Note sulla versione v84 del firmware per Petrel 2/ Perdix/Perdix AI/NERD 2/Peregrine Shearwater

VERSIONE 84 26.07.2021

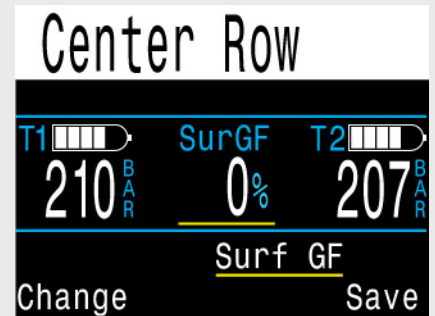
Aggiunte le anteprime della configurazione della riga centrale nelle schermate tecniche per facilitare l'impostazione del display.

In aggiunta, sono disponibili altre opzioni nella posizione centrale delle modalità tecniche.

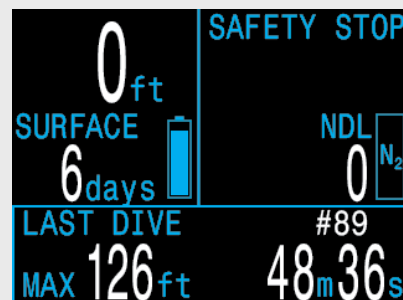
CHANGE Aggiunta di “Avvisi” configurabili dall’utente. Si possono programmare per emettere un’avvertenza al raggiungimento di un limite specifico. Inoltre, la relativa visualizzazione sulla schermata principale cambia in giallo quando si eccede il limite impostato. Sul Peregrine, l’avvertenza attiva la vibrazione.

Il GF di superficie corrisponde al Gradient Factor in caso di risalita immediata in superficie.

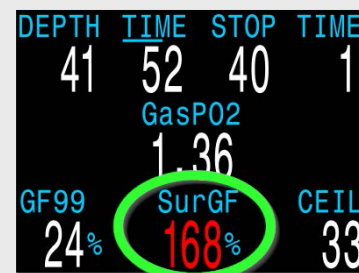
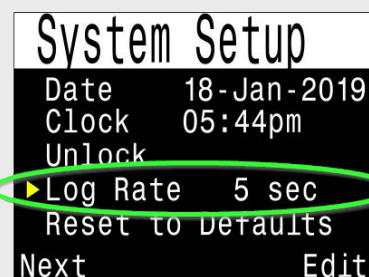
Aggiunta la schermata del GF di superficie. Visualizza il Gradient Factor in caso di risalita immediata in superficie. Questo valore è diverso dal GF99, che indica il Gradient Factor alla profondità attuale. È disponibile:

La frequenza di campionamento del logbook può essere impostata su 2, 5 o 10 secondi (prima era sempre di 10 secondi). Si noti che lo scaricamento del logbook può durare più a lungo con frequenze di campionamento maggiori, data la quantità superiore di dati registrata. Inoltre, possono essere memorizzate meno immersioni fino alla sovrascrittura delle precedenti. Per esempio, a una frequenza di campionamento di 10 secondi sono memorizzate 1000 ore, mentre a una frequenza di 2 secondi sono memorizzate solo 200 ore.

Nuove opzioni di decompressione in modalità OC Rec

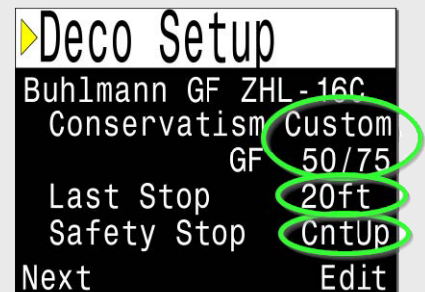
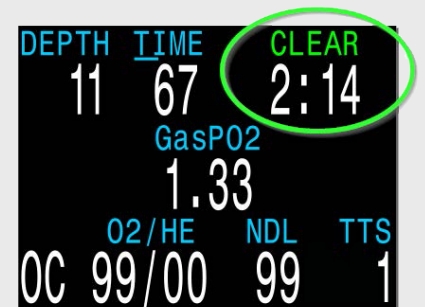
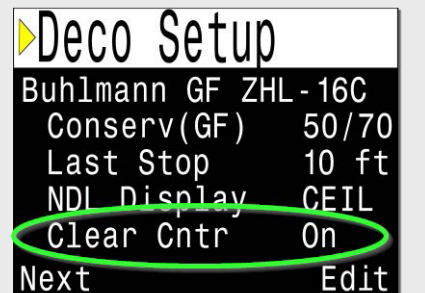
Consente all'utente di impostare Gradient Factor personalizzati in modalità OC Rec. In precedenza, in modalità OC Rec erano disponibili solo set fissi.

Consente all'utente di selezionare una profondità di 6 m/20 ft per l'ultima sosta in modalità OC Rec. In precedenza l'ultima sosta in modalità OC Rec era sempre a 3 m/10 ft.

È stata aggiunta un'opzione di conteggio incrementale per la funzione di Deco terminata.

Al termine della decompressione inizia il conteggio da 0. È utile per dilazionare ulteriormente le tempistiche di risalita dopo le soste di decompressione obbligatorie. Se l'immersione non richiede decompressione, il contatore parte quando si entra nell'area della sosta di sicurezza (cioè a una profondità inferiore a 6 m/20 ft).

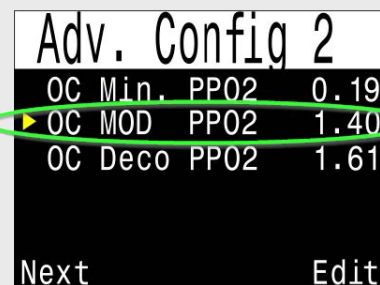
In precedenza, c'era un'impostazione di "PPO2 massima OC" definita solo in presenza del messaggio di "PPO2 alta", indipendentemente dalla fase dell'immersione (per esempio, profondità massima o sosta di decompressione). Ciò creava confusione per molti utenti che, ragionevolmente, presumevano che si trattasse del limite di "profondità massima" e lo impostavano su 1,40. Questo attivava le avvertenze durante la decompressione quando la PPO2 raggiungeva il livello di 1,60.

Adesso la funzione "PPO2 massima OC" è stata rimossa e sostituita con l'impostazione "PPO2 MOD OC". L'impostazione della MOD si applica solo alla fase della profondità massima. Quando si arriva entro 7,5 m/25 ft da una sosta di decompressione obbligatoria, il computer usa il limite di "PPO2 Deco OC" invece del limite di "PPO2 MOD OC". Questo limite viene impostato anche quando si verifica il cambio predittivo al gas di decompressione. Inoltre, se il gas attuale ha una percentuale di ossigeno uguale o superiore all'80%, viene usato il limite di decompressione poiché si presume che si tratti di un gas di decompressione.

In seguito all'aggiornamento, il valore "PPO2 MOD OC" è impostato su 1,40 ATA mentre la "PPO2 Deco OC" resta invariata. I valori predefiniti sono:

Aggiunta di un'immagine personalizzata all'avvio di Perdix

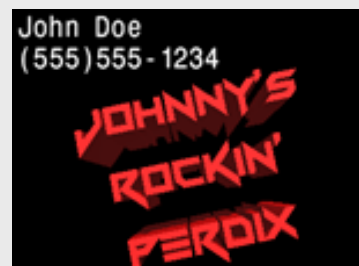
Come schermata di avvio di Perdix è possibile usare un'immagine personalizzata. Le dimensioni dell'immagine non devono superare 320x240 pixel. Per caricare le immagini è necessaria l'applicazione Shearwater Desktop versione 2.5.4 o successiva.

L'impostazione della direzione della bussola adesso richiede meno pressioni del pulsante

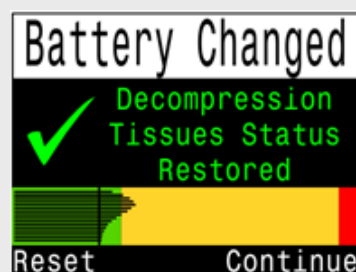
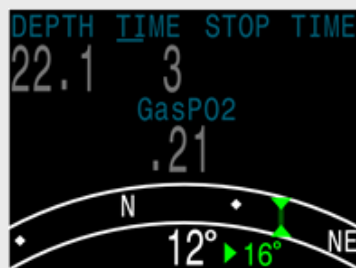
Il menu di impostazione della direzione della bussola è stato spostato per ridurre il numero di pressioni del pulsante. Inoltre, la bussola può ora essere visualizzata durante l'impostazione della direzione. Funzionamento: durante la visualizzazione della bussola, premendo il pulsante sinistro si richiama il menu "Exit/Mark" (Uscire/Impostare). A questo punto premendo il pulsante destro si imposta la direzione della bussola, mentre premendo il sinistro si torna alla schermata principale. In precedenza, per impostare la direzione della bussola era necessario navigare ai normali menu.

Miglioramento della schermata della bussola. I caratteri "N", "E", "S" e "W" sono stati ingranditi.

Ora è visualizzata la deviazione tra la direzione attuale e quella impostata (in questo esempio è pari a 16°)

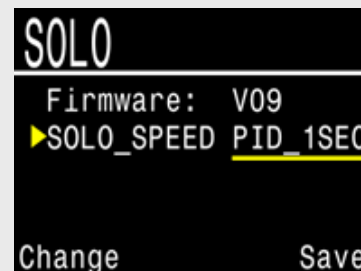
NEW Aggiunto supporto per la modifica delle impostazioni sulle schede periferiche.

Per esempio, sulla scheda SOLO (solenioide e controller dell’ossigeno) l’impostazione Solenoid Speed (Velocità solenoide) può essere regolata. Andare alla pagina “Bus Devices” (Dispositivi Bus) su Petrel per accedere alle schede periferiche. Le impostazioni visualizzate qui vengono salvate sul dispositivo periferico.

Se sono disponibili impostazioni, qui è possibile modificarle. Tali impostazioni vengono salvate sul dispositivo periferico.

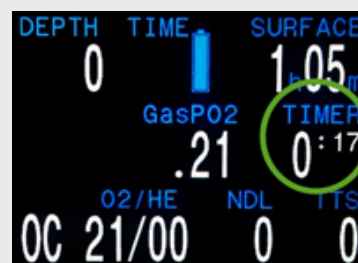
Il valore numerico (azimut) attuale della bussola è visualizzato nel menu "Mark Heading" (Impostazione direzione).
